Mémoire en réponse des maîtres  
d'ouvrage à l'avis de l'Autorité  
environnementale

**Avis délibéré de l'Autorité environnementale sur la  
Tangentielle Ouest, phase 1 (78).**

**Actualisation de l'avis Ae n°2013-16**

n°Ae: 2016-12

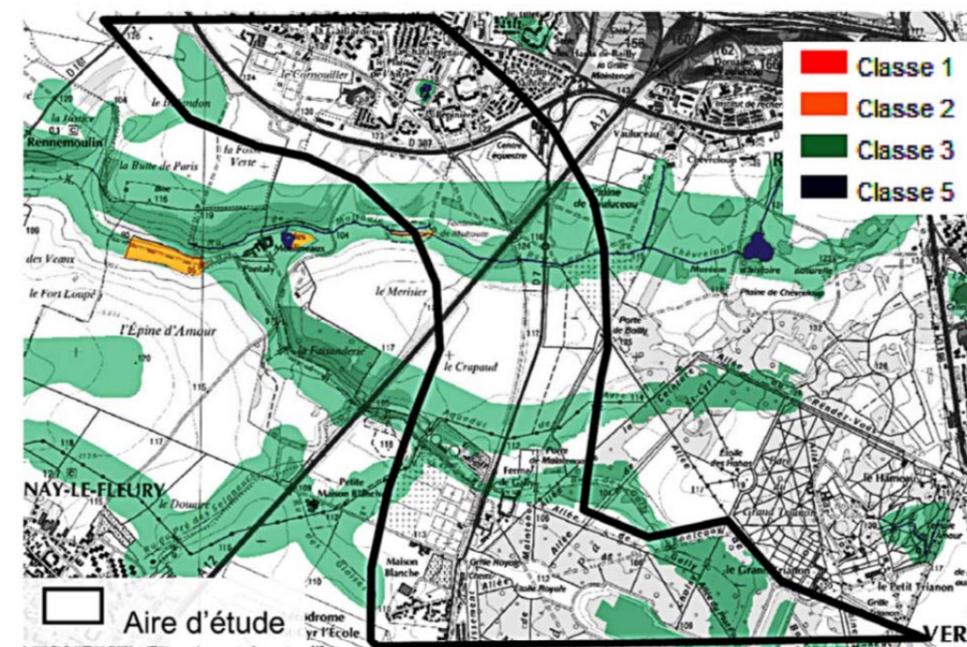
**L'Ae recommande de reprendre de façon plus détaillée le chapitre concernant les impacts sur les zones humides en élargissant la zone d'investigation.**

Figure 3 : carte des continuités écologiques selon le SRCE (ST = sous trame) (Source : système d'information géographique du SRCE)

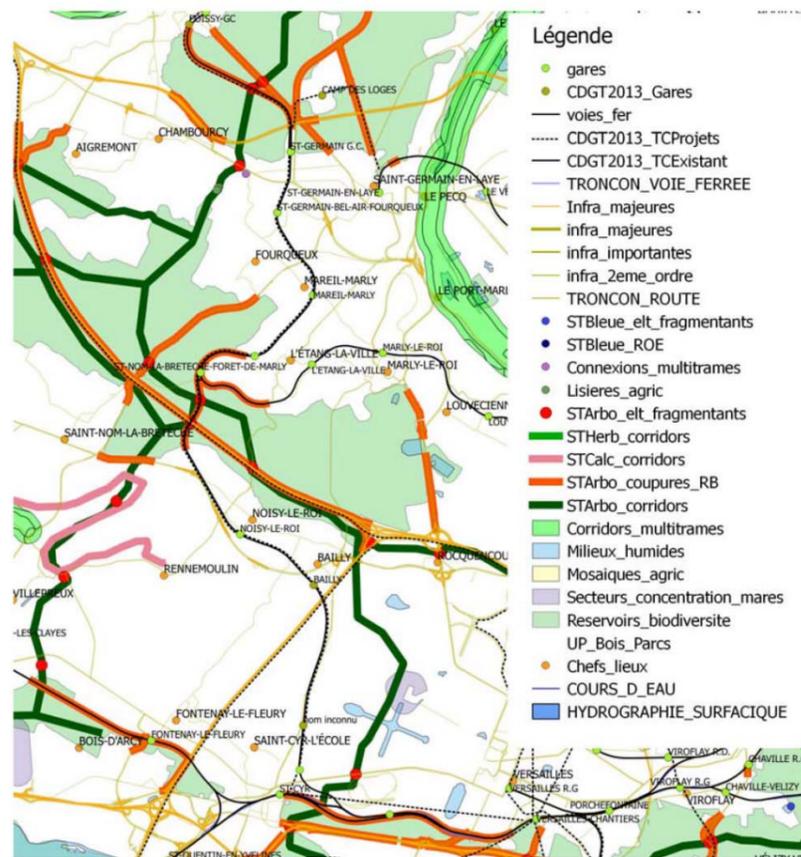
- la carte des composantes de la TVB indique également la présence d'un corridor à restaurer traversant la voie unique entre la gare de Saint-Cyr GC et le site de maintenance de Versailles-Matelots, dont le texte de l'étude d'impact ne mentionne pas explicitement l'existence ;

- la carte des objectifs de préservation et de restauration de la TVB qui figure dans l'étude d'impact ne fait pas apparaître les « éléments fragmentants à traiter prioritairement » concernant la TGO. Il semble que ce soit dû au fait que le tracé de la TGO a été dessiné par-dessus l'extrait de carte du SRCE, et qu'il se superpose aux éléments correspondants et les masque. La figure 3 ci-dessus, élaborée par l'Ae sur la base des données du système d'information géographique du SRCE, fait apparaître ces éléments fragmentants. Il apparaît que certaines parties du parcours de la TGO sont identifiées comme éléments fragmentants à traiter prioritairement (coupures de réservoirs de biodiversité par les infrastructures majeures ou impor-

tantes ; points de fragilité des espaces arborés) : cela concerne une partie du tracé en forêt de Saint-Germain, tout le tracé en forêt de Marly jusqu'à la gare de l'Étang-la-Ville-GC, et toute la liaison entre Saint-Cyr et le SMR. Le texte quant à lui ne fait aucune référence à ces objectifs.

*L'Ae recommande de faire clairement apparaître sur la carte des objectifs de préservation et de restauration de la trame verte et bleue tous les éléments mentionnés dans la carte correspondante du SRCE, en particulier les éléments fragmentants à traiter prioritairement, et de présenter dans le texte tous ceux qui concernent directement la TGO.*

La carte présentée dans l'étude d'impact a été modifiée pour faire clairement apparaître les éléments fragmentant à traiter prioritairement. Cette carte est reportée en page suivante.

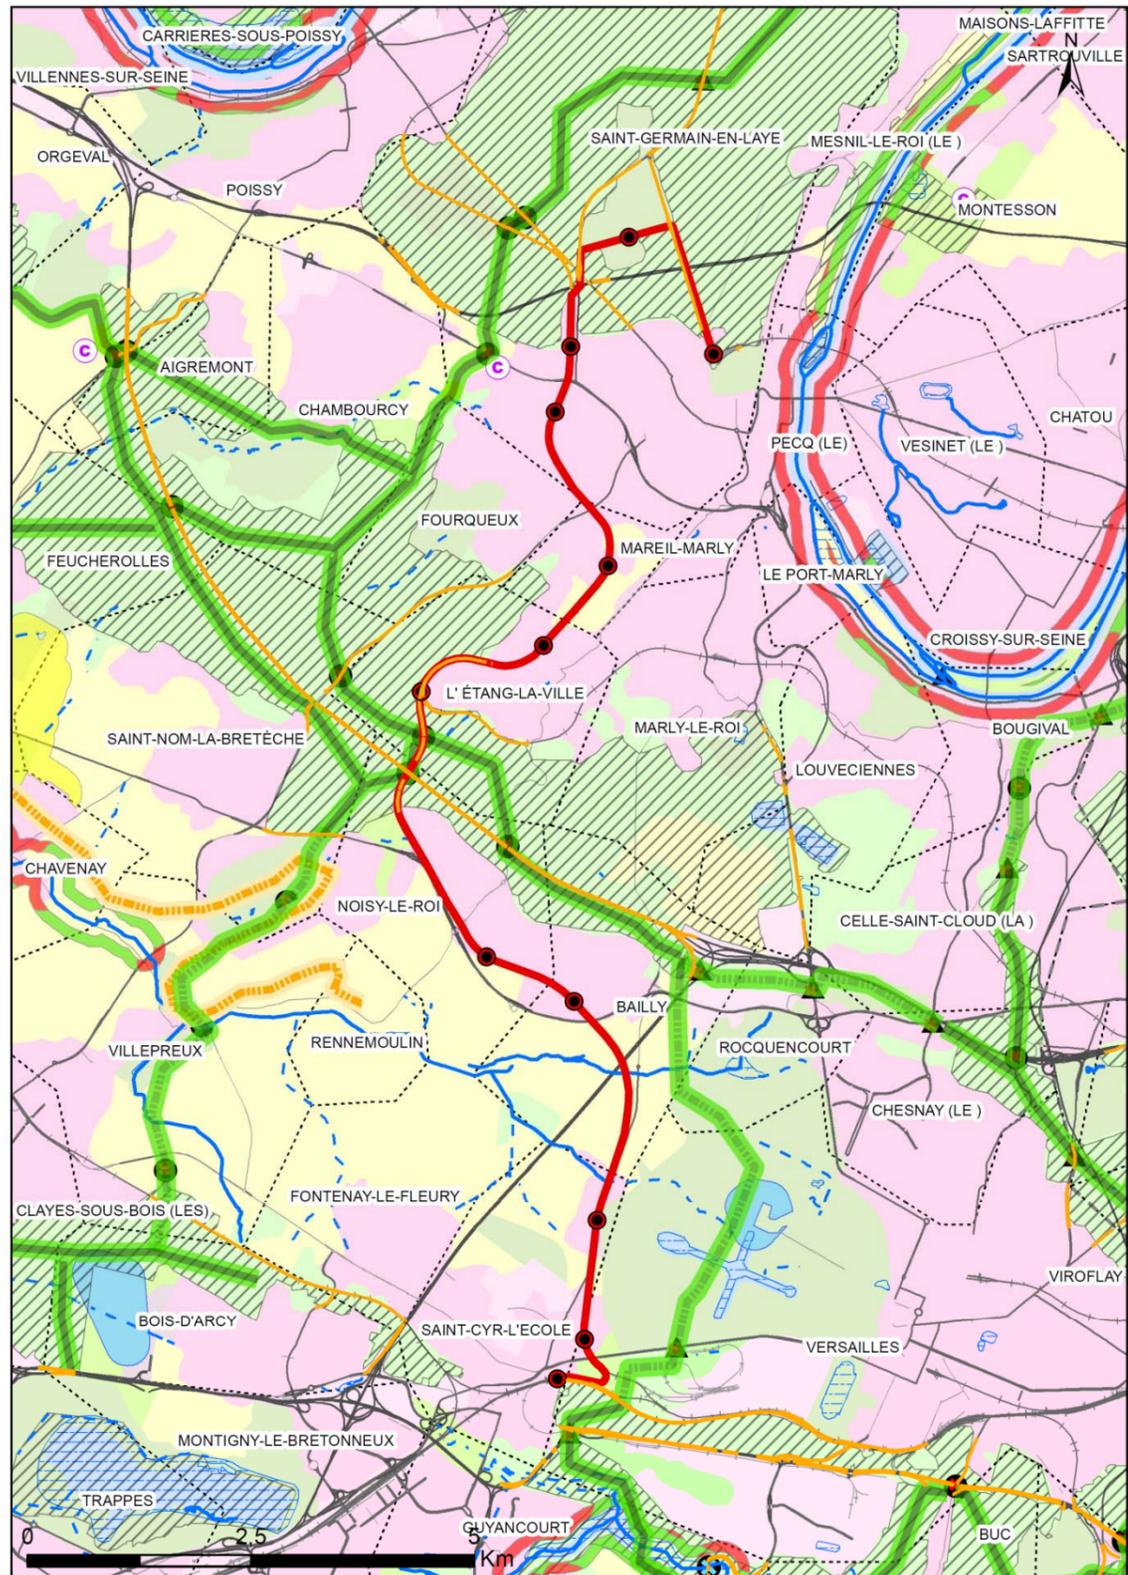
*L'Ae recommande d'apporter toutes les précisions démontrant que les corridors identifiés par le SRCE verront leurs fonctionnalités restaurées, et que le projet n'aggraver pas les fragmentations que le SRCE se propose de traiter en priorité, et si possible contribuera à leur résorption.*

La présentation du SRCE et l'analyse des continuités écologiques des territoires concernés par le projet figurent en pages 325 et 326 au chapitre « état initial de l'environnement » du dossier d'étude d'impact.

L'analyse des continuités écologiques et du SRCE a également été effectuée dans le cadre des dossiers de demande d'autorisation au titre de l'impact du projet sur les espèces et habitats d'espèces protégés (1 dossier par périmètre de maîtrise d'ouvrage). Les dossiers CNPN ont reçu un avis favorable du Conseil National de Protection de la Nature.

Figure 1 : Les corridors d'insertion possibles pour le prolongement de TGO entre Achères et Cergy (Source : études d'opportunité 2008-2009)

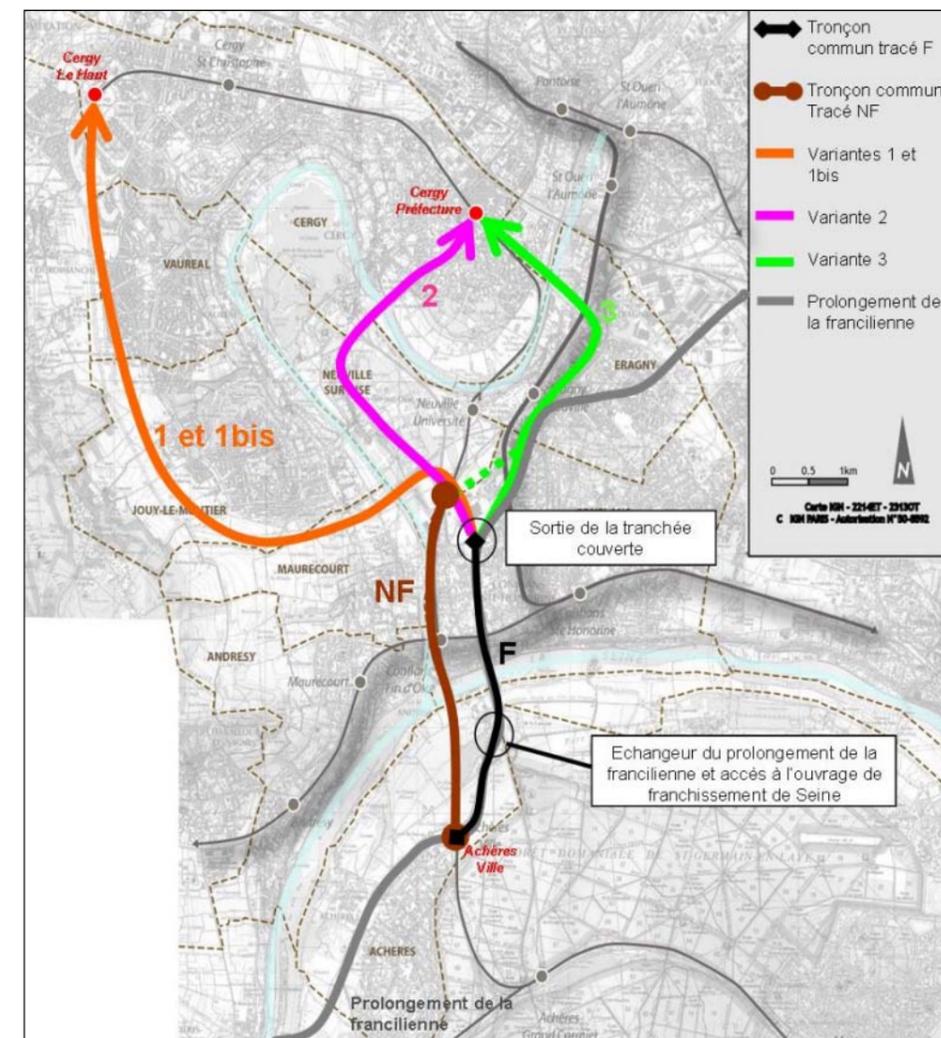
**L'Ae recommande au maître d'ouvrage de préciser quels seraient les principaux aménagements à prévoir pour réaliser le prolongement de la ligne au nord.**

Ces études sur le prolongement à Cergy ont été conduites en 2008-2009. Parallèlement étaient menées les études de la phase 2 portant sur les diverses variantes de desserte de Poissy et Achères (tracé ferroviaire, urbain, et en trident). Suite à ces études sur la phase 2 du projet, le tracé ferroviaire a été retenu pour rejoindre Achères. Ce tracé a fait l'objet d'une enquête d'utilité publique en 2014. A l'issue de cette enquête, et suite à la demande du Conseil Départemental des Yvelines et à la réserve de la Commission d'Enquête, un nouveau tracé desservant la gare RER de Poissy est actuellement à l'étude. Ce nouveau tracé urbain a fait l'objet d'une concertation complémentaire début 2016 et sera soumis à une enquête publique complémentaire en 2017. Cette enquête publique complémentaire aura pour objectif de comparer les avantages et inconvénients de deux tracés et de stabiliser le tracé définitif de la phase 2 grâce à l'obtention d'une Déclaration d'Utilité Publique.

Dans ce contexte, le STIF souhaite consolider et garantir d'abord la faisabilité des deux premières phases de la TGO, avant de poursuivre les études sur le prolongement vers Cergy.
